APPROFONDIMENTO CANALI CANDIANO E BAIONA,
ADEGUAMENTO BANCHINE OPERATIVE ESISTENTI,
NUOVO TERMINAL IN PENISOLA TRATTAROLI E
RIUTILIZZO MATERIALE ESTRATTO IN ATTUAZIONE
AL P.R.P VIGENTE 2007 - I FASE - PORTO DI RAVENNA

PROGETTO ESECUTIVO

La presente relazione evidenzia le criticità rilevate per la banchina IFA (cantiere I) a seguito dell'analisi degli elaborati del progetto definitivo posto a base di appalto e delle risultanze delle indagini effettuate dal C.G. descrivendo al contempo le soluzioni tecniche proposte per la risoluzione di tali criticità.

Figura 1 - Paramento di banchina esistente rilevato mediante Lidar e multibeam

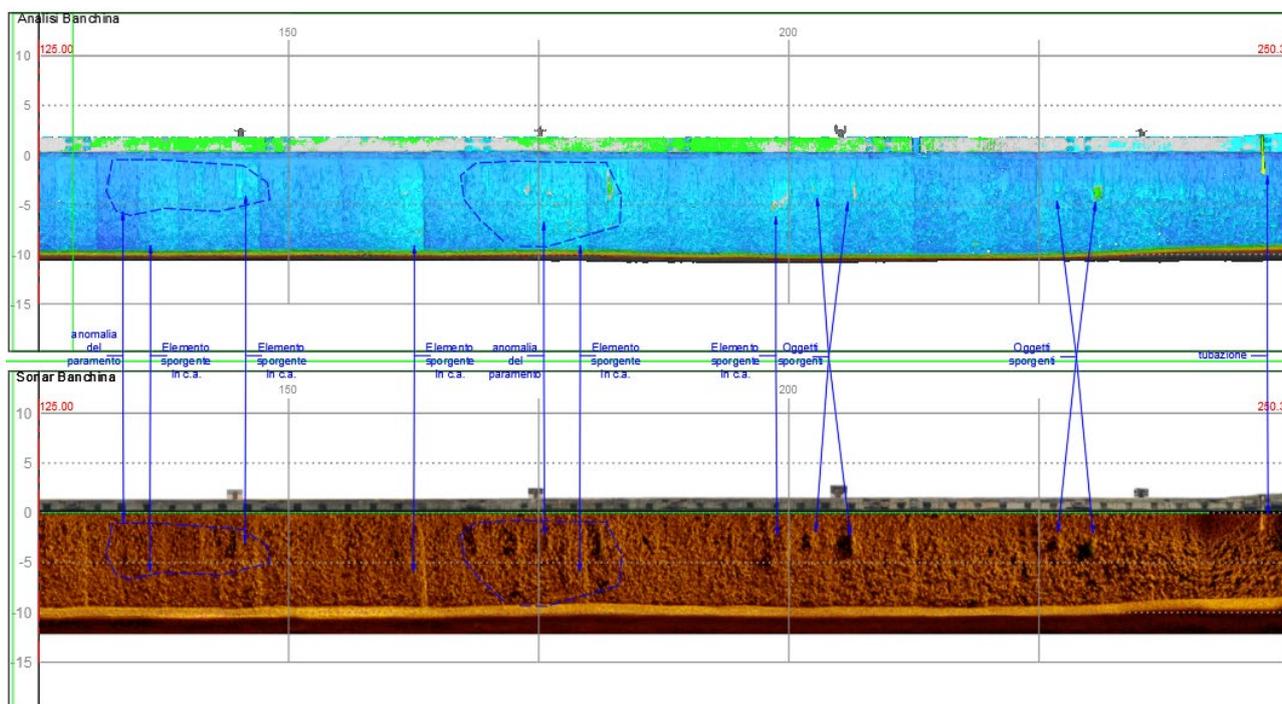
Il paramento di banchina rilevato mediante strumentazione Lidar+multibeam+sonar si presenta caratterizzato dal disallineamento dei diaframmi in c.a. a sezione piena. Dall'analisi dei rilievi si nota infatti la presenza di moduli di diaframma sporgenti rispetto all'allineamento teorico del paramento ed un disallineamento dei diversi pannelli in c.a..

BANCHINA IFA
PIANTA DI PROGETTO
1:250

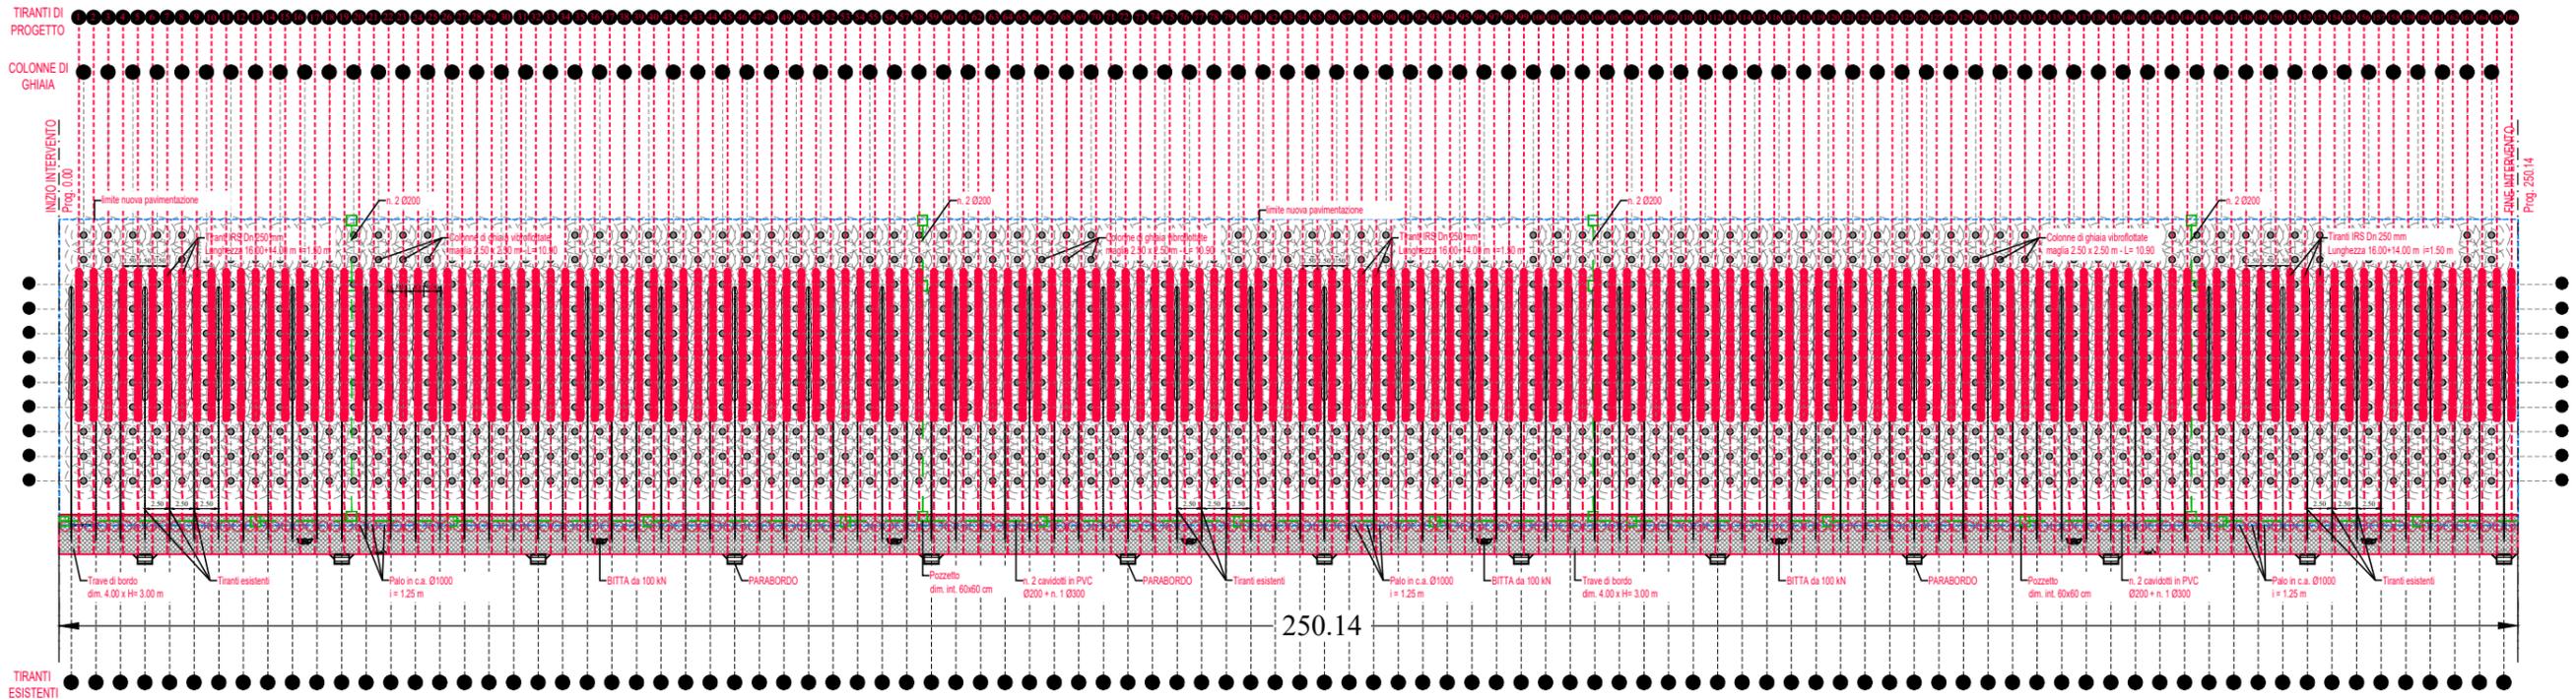
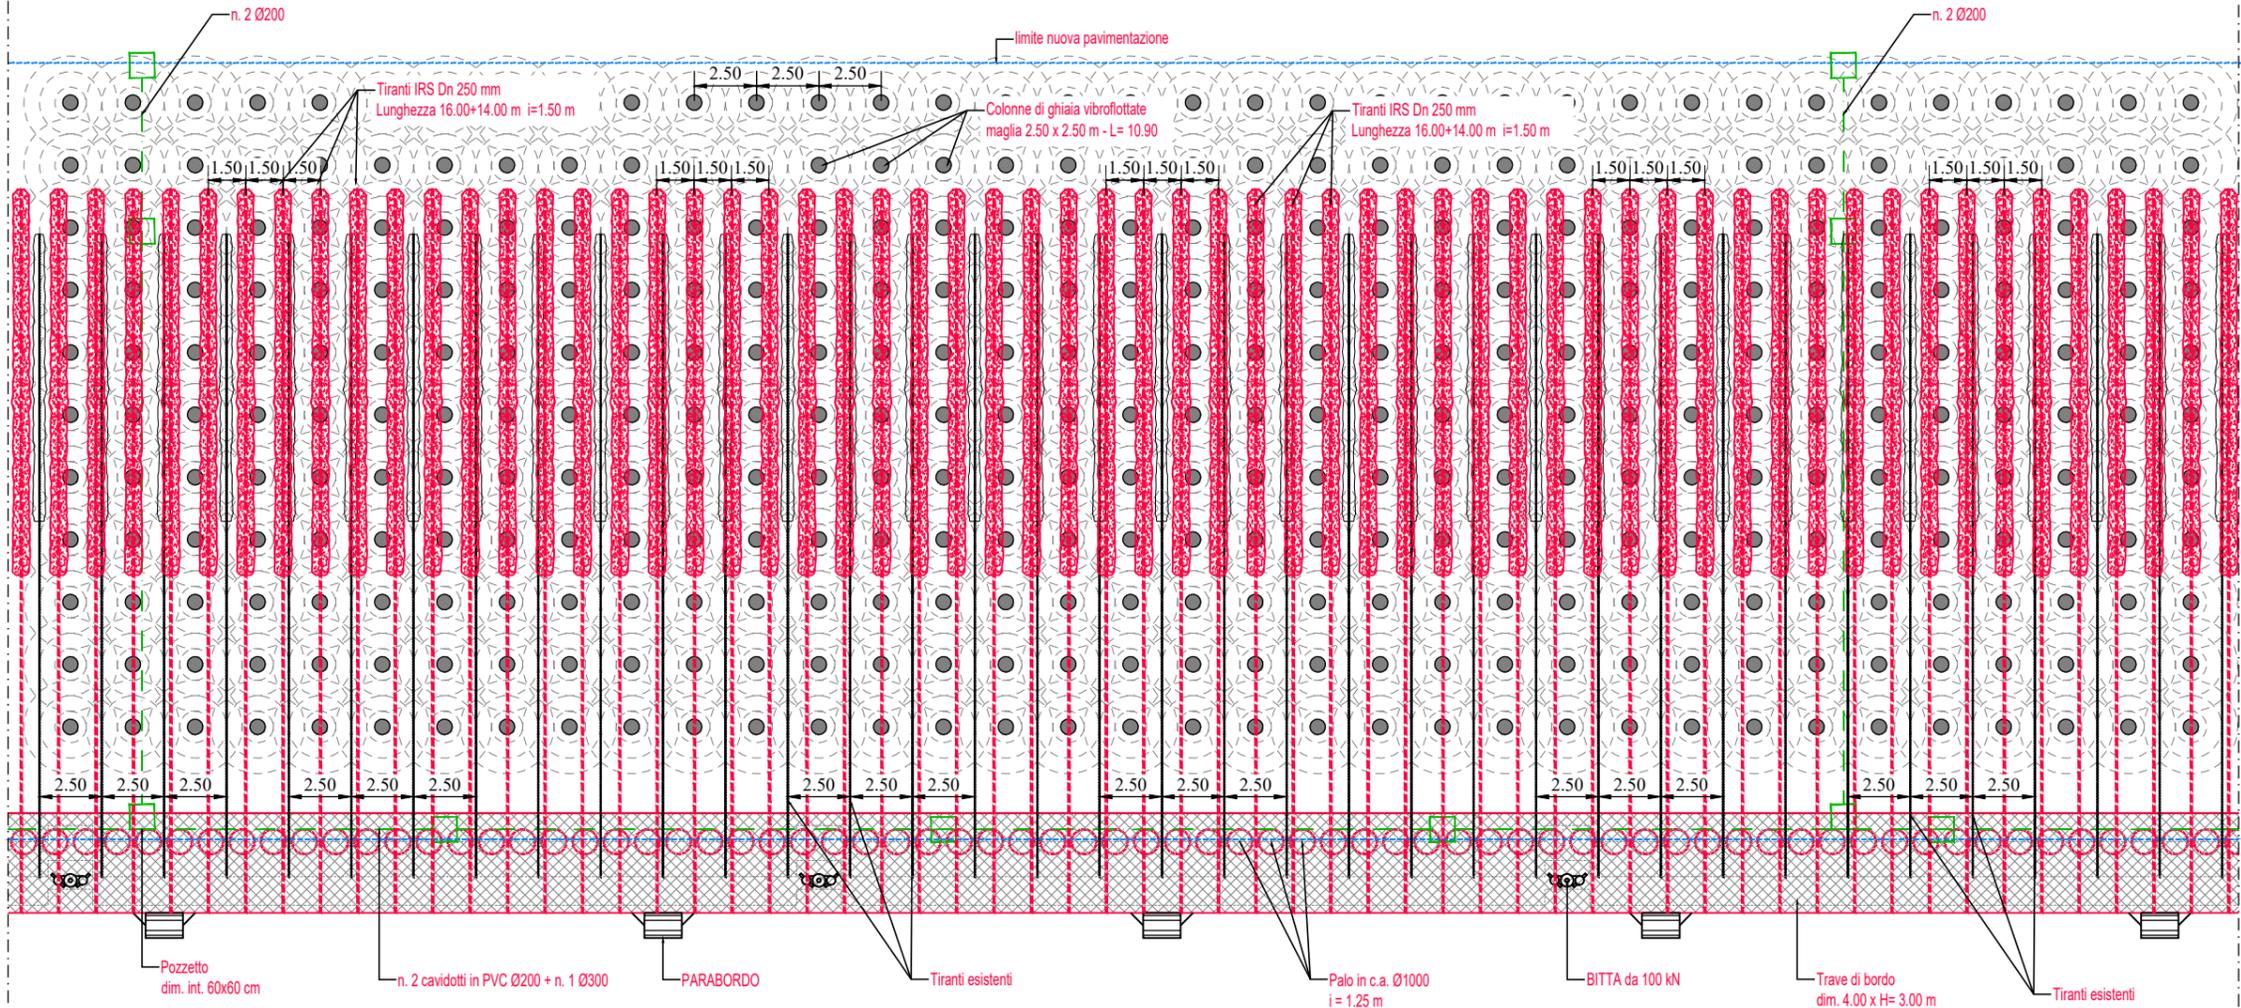
- sostituzione della paratia di pali d: 1290 mm L=29.50 – 2 x AZ18-700 – i=2,67 m a tergo del diaframma esistente con paratia di **pali CFA d: 1000mm L= 30.00 m interasse 1.25 m** (disposti in maniera da non interferire con i tiranti esistenti posti ad interasse pari a 2.50m) distanziata di 140 cm dal diaframma esistente, senza palancole intermedie;

- utilizzo di tiranti in barre **dywidag d:47 mm con bulbo ad iniezioni ripetute (IRS)** aventi le seguenti caratteristiche:
 - Interasse 1,50 m;
 - Diametro nominale $D_n = 0,25$ m;

- Lunghezza del bulbo attivo $L_s = 16,00$ m;
 - Lunghezza del tratto passivo $L_p = 14,00$ m;
 - Inclinazione sull'orizzontale $i = 15^\circ$;
 - Quota testa tirante +2,00 s.l.m.m.

- approfondimento dell'intervento di vibroflottazione con colonne di ghiaia fino a -12.50 m dal l.m.m. (nel PD erano previste fino a -10 m da l.m.m.) per effetto della maggiore potenza del banco liquefacibile S emersa nel corso delle indagini geognostiche integrative condotte dal G.C..

Tale soluzione consente di risolvere le criticità legate all'interferenza tra le opere di progetto e i tiranti esistenti, i quali verranno dunque lasciati in esercizio durante le fasi transitorie di realizzazione della paratia di pali, evitando le complicate operazioni di taglio, ritesatura e riconnessione di questi alla paratia di progetto prima dell'esecuzione dei nuovi tiranti.
